# **Sicherheit der Stromversorgung in Deutschland**

**Stellungnahme zur Dena-Kurzstudie  
„Kraftwerks- und Netzplanung in  
Deutschland bis 2020“**

**Stand:** September 2008

Abbildung 2-1: KWK-Stromerzeugung in der Vergangenheit und Ausbaupfad bis 2020 ([1], [2], [11])

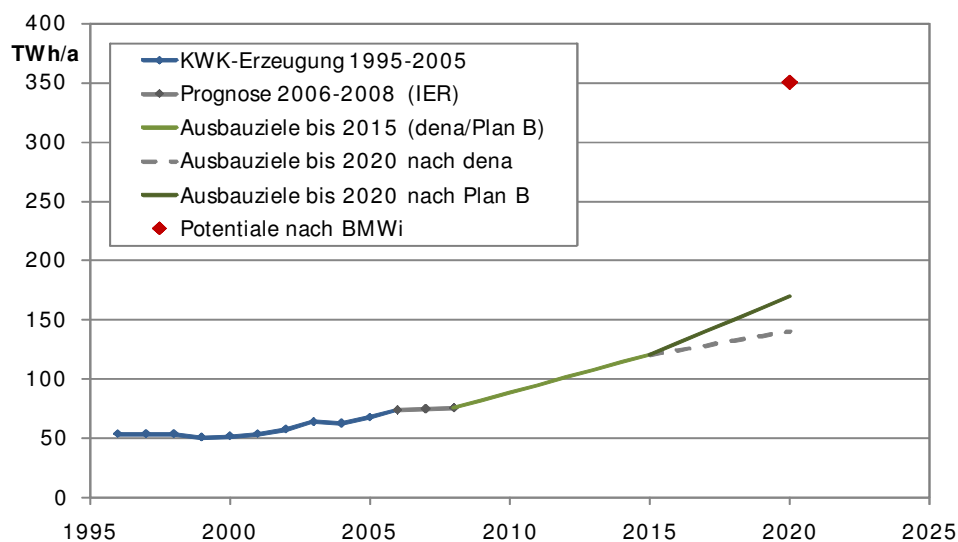
Abbildung 2-1 zeigt die KWK-Stromerzeugung in den vergangenen Jahren. Es wird deutlich, dass der Ausbau trotz KWK-Gesetz bis heute nur sehr schleppend vorangegangen ist. Dies impliziert, dass in den nächsten Jahren eine ambitionierte Herangehensweise und ein Paket von Maßnahmen erforderlich sein werden, um den Ausbau der KWK „anzukurbeln“.

Angesichts der von der Bundesregierung (BMW) ausgewiesenen Potentiale [11] erscheint der Ausbaupfad der dena nach 2015, in dem der jährliche Ausbau sogar wieder nachlässt, weder zielführend noch - in Anbetracht der (endlich) angestoßenen Entwicklung - nachvollziehbar.

Im Greenpeace-Szenario „Plan B“, der für 2015 ein ähnliches Ausbauziel darstellt, wird aufgezeigt, wie sich eine einmal angestoßene Entwicklung angesichts des großen unerschlossenen Potentials über einige Jahre überproportional fortsetzen kann. Bei dieser Potentialerschließung ergibt sich eine Stromerzeugung von rd. 170 TWh in 2020, was einer zusätzlichen Erzeugungsleistung von rd. 18,3 GW bzw. einer gesicherten Kraftwerksleistung von 15,8 GW entspricht.
